Avis
sur la création d'une centrale photovoltaïque au sol au lieu-dit
« Prat-Moulenc » à Guitalens l'Albarède (Tarn)

N°Saisine : 2024-012949

N°MRAe : 2024APO46

Avis émis le 2 mai 2024

Figure 3: Secteurs sensibles évités (extrait de l'étude d'impact)

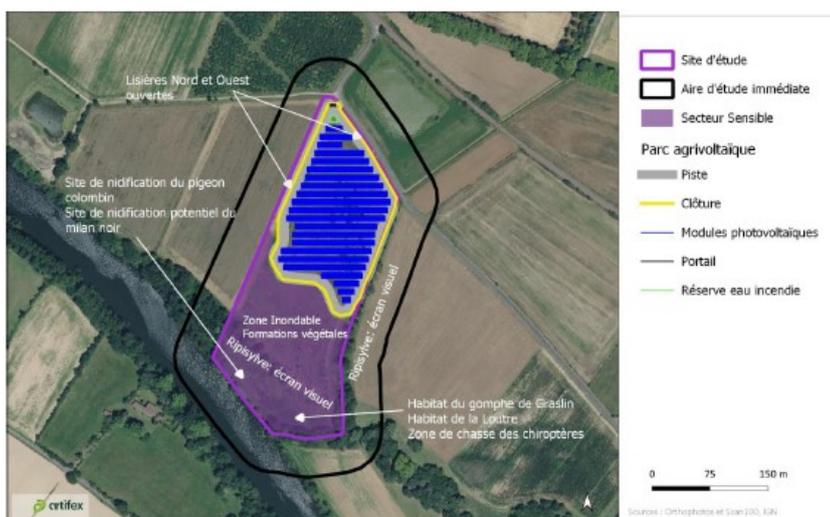
L'étude d'impact expose plusieurs variantes d'implantation. La première version propose un projet sur l'emprise totale de la parcelle avec peu d'espaces inter-rangées et des panneaux de 0,80 cm au point le plus bas. Puis la zone est finalement restreinte aux zonages d'aléa inondation faible et moyen, suite aux résultats de l'étude hydraulique de 2022 ; ce qui réduit le projet sur la partie nord et centrale. Cette dernière implantation permet également l'évitement d'habitats à enjeux très forts au sud de la parcelle, ainsi que l'évitement de la ripisylve du ruisseau de Cabanac à l'est.

Cependant le projet s'implante sur des zones définies à enjeux faunistiques modérés, ainsi que sur 2 320 m² de zones humides. La MRAe considère que le choix du site est recevable, mais que l'évaluation des impacts du projet et la déclinaison de la séquence ERC sont à nettement compléter (Cf. chapitres suivants).

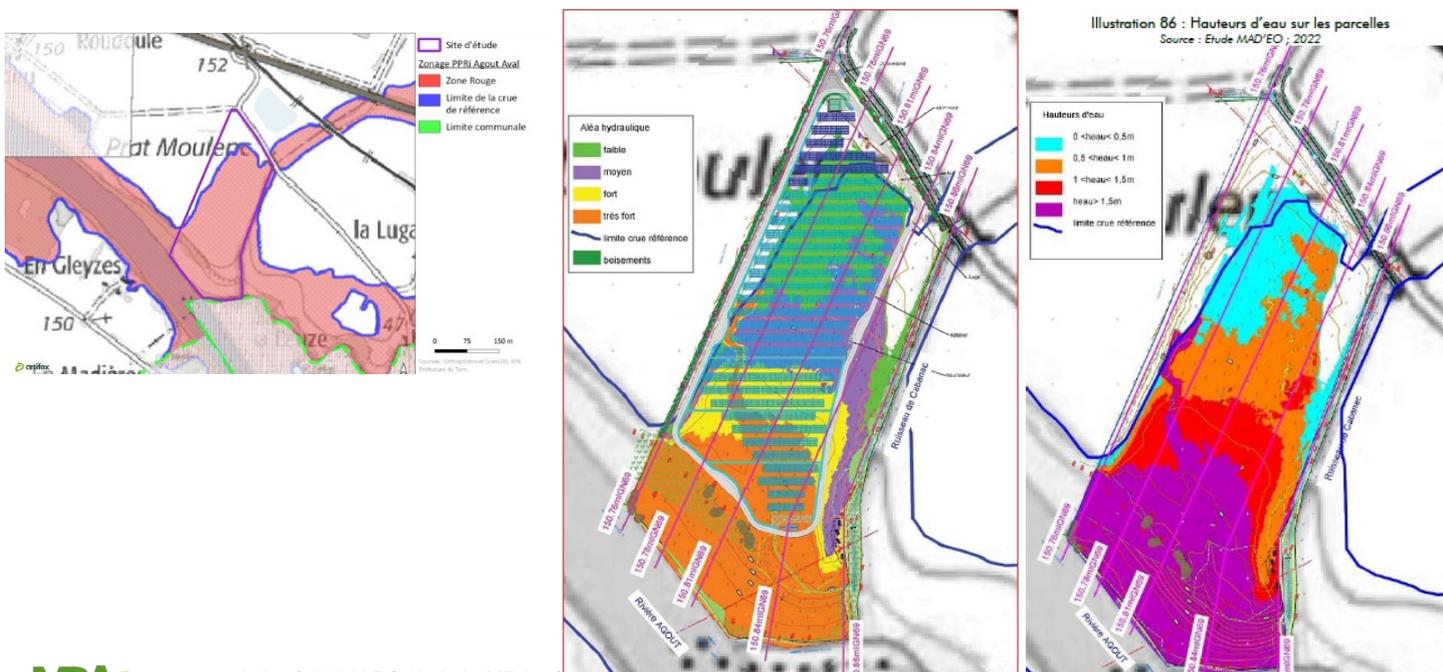
Une mesure de plantation de haies au nord et nord-est du site permet de limiter les visibilitées de celui-ci, notamment depuis la route menant à « *La Luganié* » et depuis le secteur de promenade. Le linéaire n'est pas précisé mais représente sur la carte environ 300 mètres. La mesure est détaillée dans la partie biodiversité. La MRAe considère que les mesures concernant l'intégration paysagère du site sont satisfaisantes.
